## **Rekonstrukce žst. Turnov – Technologie**

### **Vysvětlení zadávací dokumentace č. 6**

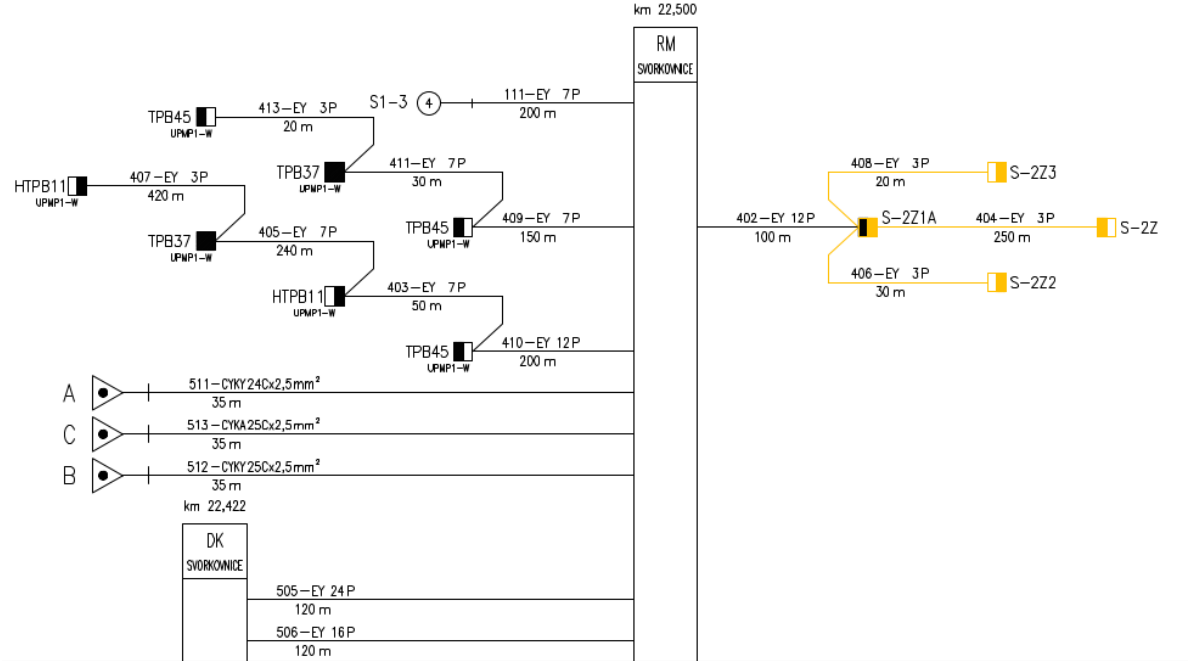
**PS 16-01-11, ŽST Hrubá Skála, úprava SZZ.** V zadávací dokumentaci je uvedené kabelové schéma, jehož částečný výřez uvádíme níže:

- a) Vzhledem k tomu, že jsou v kabelovém schématu zakreslené některé kabely stejnou barvou jak stávající, tak nové, žádáme zadavatele (pro vyloučení pochybností) o potvrzení, že kabely č. 111, 511, 512, 513, 505 a 506 zůstávají stávající ke stávajícím zařízením.

- d) I v souvislosti s dotazem c) žádáme zadavatele o prověření množství u položky:

**Odpověď na dotaz č. 114:**
